**Beschluss zur Drucksachen-Nr. 1500/18 der Sitzung des Ausschusses zur Vorbereitung, Begleitung und Nachbereitung der Bundesgartenschau 2021 in Erfurt vom 16.10.2018**

**BUGA 2021 - Bestätigung der Entwurfs- und Genehmigungsplanung - Parkplatz Marie-Elise-Kayser-Straße**

Festlegung aus der öffentl. Sitzung BUGA vom 18.09.2018 zu TOP 4.1 (DS 1500/18) BUGA 2021 - Bestätigung der Entwurfs- und Genehmigungsplanung - Parkplatz Marie-Elise-Kayser-Straße, hier: Planungsoptimierung Starkbäume

| Maßnahmenbezeichnung:<br>Landeshauptstadt Erfurt<br>Parkplatz Marie-Elise-Kayser-Straße | Unterlagenbezeichnung:<br>Lageplan<br>Baumfällungen und -pflanzungen |

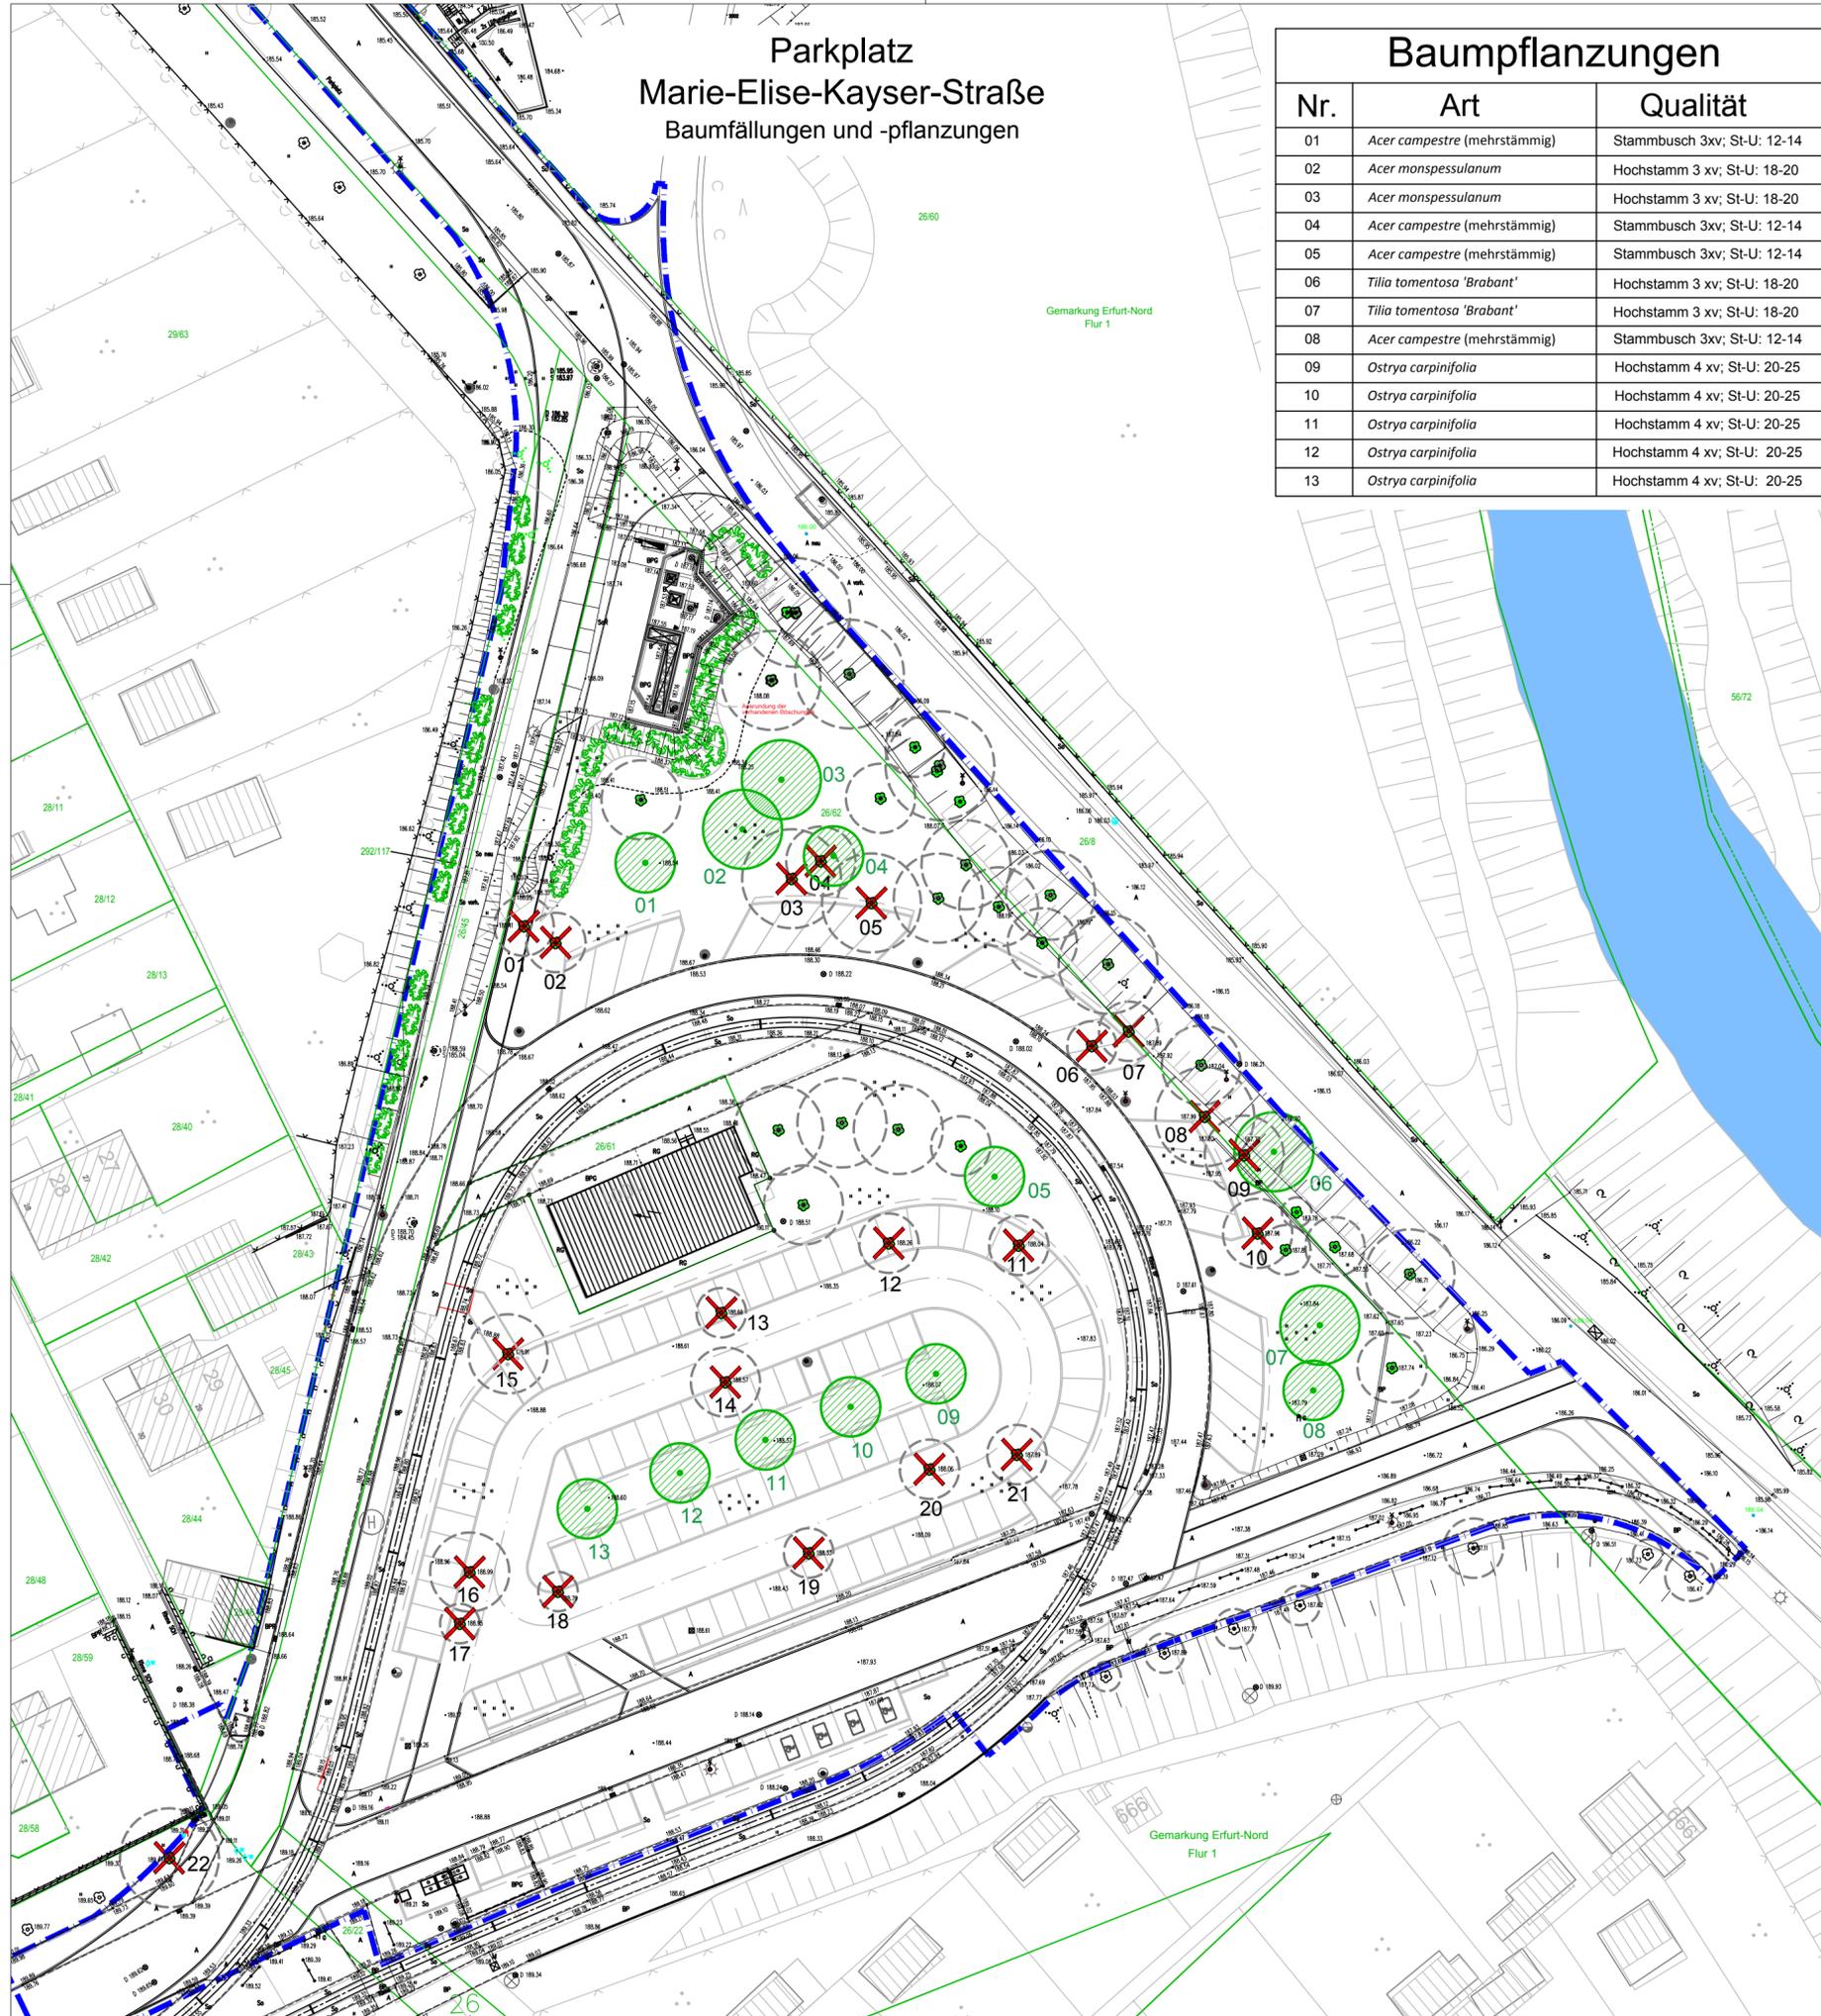
*"Der Ausschuss bittet um Überprüfung, inwieweit auf dem Parkplatzgelände der Marie-Elise-Kayser-Straße, durch eine Optimierung der Planung, mehr Starkbäume erhalten werden können bzw. die Anzahl der geplanten Baumfällungen verringert werden kann. Die Auswirkungen sind darzustellen.*

Für die in der Sitzung geforderte nachträgliche Überprüfung zur Reduzierung der Fällungen von Starkbäumen bzw. einen Erhalt der Bäume durch Optimierung der Planung werden die Fläche innerhalb der Wendeschleife und die Fläche außerhalb der Wendeschleife betrachtet. Die Baumbezeichnungen beziehen sich dabei auf den Lageplan "Baumfällungen und -pflanzungen", Anlage 5 der DS 1500/18, der auch dieser Stellungnahme als Anlage beigefügt ist.

Von den 11 geplanten Baumfällungen müssten 9 Bäume (Baum-Nr. 12 bis 14 und 16 bis 21) zwingend gefällt werden, da sie in unmittelbarer Nähe bzw. in der Erschließungsstraße für die Parkstellflächen stehen.

Zusammenfassend sind bei Beibehaltung des vorliegenden Erschließungskonzepts innerhalb der Wendeschleife 2 Bäume haltbar; dafür müssten von den 91 geplanten Parkstellflächen 5 Parkstellflächen entfallen. Die fußläufige Verbindung zwischen Haltestelle und Parkplatz müsste neu eingeordnet werden. Damit würde mindestens ein weiterer Stellplatz entfallen.

Von den 10 geplanten Baumfällungen (Baum-Nr. 01 bis 10) müssten 2 (Nr. 01 und Nr. 02) Bäume zwingend gefällt werden.

Baum-Nr. 02 bildet mit Baum-Nr. 01 eine gemeinsame Krone und kann bei Fällung Baum-Nr. 01 nicht allein gehalten werden. Er steht auch im geplanten Gehweg der neuen Straße.

Die Bäume-Nr. 03 bis 10 stehen nah oder direkt in den geplanten Parkstellflächen.

Bei Erhalt der Bäume Nr. 03 – 10 würden von den insgesamt 24 geplanten äußeren Parkplätzen 11 Parkplätze entfallen.

Bei der vorliegenden Planung sind 11 Baumfällungen zwingend erforderlich. Bei dem Erhalt von 10 Bäumen blieben 98 Stellflächen von 115 bestehen.

Der Verlust von ca. 15% der geplanten Stellflächenanzahl ist unter dem Aspekt der Kompensierung der entfallenden Parkmöglichkeiten in der Auenstraße und im Nordpark (Nordbad) nicht zu empfehlen. Die Planung wäre zu überarbeiten und könnte nicht zeitnah ausgeschrieben werden. Die bauzeitlichen Beeinträchtigungen mit den anderen im Umfeld geplanten BUGA-Maßnahmen werden erhöht.

Für die in Frage stehenden zu fällenden Bäume besteht laut Baumkataster eine Vitalitätsstufe 2 bis 3. Sie sind in ihrer Lebensfähigkeit bereits leicht bzw. sehr geschwächt und können als kränkelnd bzw. krank bezeichnet werden. Ihre Lebensdauer ist eingeschränkt, d.h. über kurz- oder mittelfristig zu fällen. Eine Baumfällgenehmigung der unteren Naturschutzbehörde ist auch aus diesem Grund bereits erteilt worden. Die 13 geplanten hochwertigen Neuanpflanzungen im Baubereich werden durch Schaffung des erforderlichen Wurzelraums dagegen bessere Lebensbedingungen erhalten als die bereits geschwächten Bäume.
